# 改善箇所説明図

燃料ポンプフィルタ・デリバリパイプ  
リターンパイプ  
デリバリパイプ（吸気マニフォールド用）  
レギュレータ-燃料ディバイダブロック連結パイプ

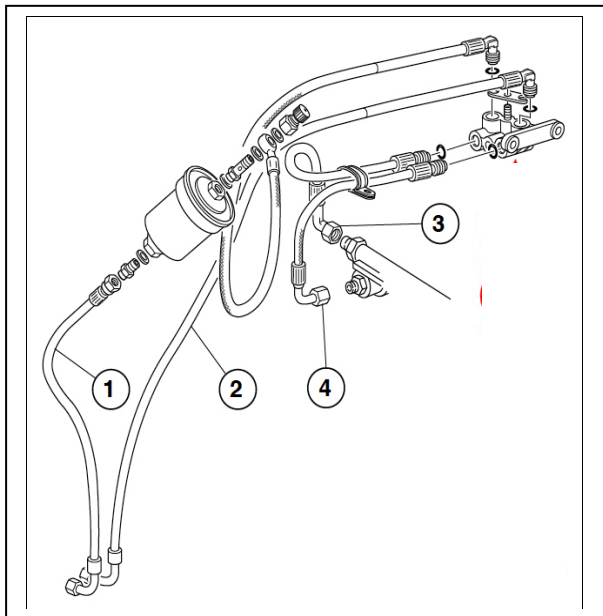
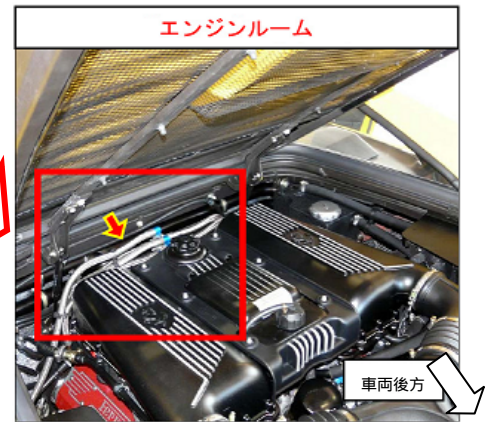
燃料パイプ接続部の強度が不足しているため、規定トルク以上で当該接続部を締め付けると、亀裂が発生することがある。そのため、燃料パイプ接続部が損傷し、最悪の場合、燃料が漏れ、排気管等にかかり火災に至るおそれがある。

改善の内容：全車両、燃料パイプを点検し、対象車両は対策品と交換する。  
識別：燃料パイプの形状で識別できるため特に行わない。
